**ФЕДЕРАЛЬНАЯ СЛУЖБА ПО НАДЗОРУ
В СФЕРЕ ЗДРАВООХРАНЕНИЯ
(РОСЗДРАВНАДЗОР)**

30.07.2019 № 01И-1813/19
На № _____ от _____

Срочное уведомление по безопасности на местах

Установка медицинская компьютеризированная навигационная «Стелс Стейшн» модель «С7» (StealthStation S7) с принадлежностями, Регистрационное Удостоверение № ФСЗ 2010/06786 от 29.01.2016), производства Medtronic Navigation Inc., США
Неточность при использовании указателя глубины

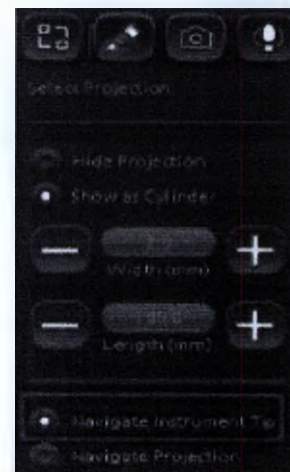
Данные действия являются причиной неточного отображения кончика инструмента на графическом изображении Указателя глубины для биопсии. Может показаться, что инструмент не достиг заданной цели, в результате чего игла для биопсии может быть введена слишком глубоко. Это приводит к потенциальной биопсии здоровой ткани или повреждению важных структур.

Эта неточность свойственна версиям StealthStation S7 Synergy для краниальных процедур: 2.2.0, 2.2.5, 2.2.6 и 2.2.7, а также версиям StealthStation для краниальных процедур: 3.0.0, 3.0.1, 3.0.2 и 3.1.0. Вероятность возникновения является низкой, а подтвержденная частота возникновения составляет 0,018 % по всему миру. С 2011 года

- СЛЕДУЕТ ВСЕГДА использовать механический ограничитель глубины иглы для биопсии в соответствии с кратким руководством по программному обеспечению для краниальных процедур.
- Не следует устанавливать длину проекции, которая превышает плановую.
- Необходимо убедиться, что перед блокировкой траектории и последующим управлением инструментом выбрана настройка «Управление кончиком инструмента» (см. рисунок справа).

МЕРЫ ПРЕДУПРЕЖДЕНИЯ НЕТОЧНОСТИ ПРИ ИСПОЛЬЗОВАНИИ
УКАЗАТЕЛЯ ГЛУБИНЫ STEALTHSTATION ДЛЯ КРАНИАЛЬНЫХ ПРОЦЕДУР И
SYNERGY ДЛЯ КРАНИАЛЬНЫХ ПРОЦЕДУР

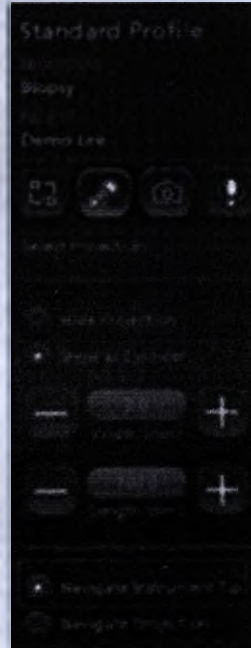
На данный момент имеются нарушения в работе вашей версии программного обеспечения S7 для краниальных процедур в отношении типа процедуры проведения биопсии. До выхода обновления программного обеспечения, следует выполнять следующие действия, чтобы предотвратить возникновение проблемы:

СЛЕДУЕТ ВСЕГДА использовать механический ограничитель глубины иглы для биопсии в соответствии с кратким руководством по программному обеспечению для краниальных процедур.

Не следует устанавливать длину проекции, которая превышает плановую.

Необходимо убедиться, что перед блокировкой траектории и последующим управлением инструментом выбрана настройка «*Управление кончиком инструмента*» (см. рисунок слева).
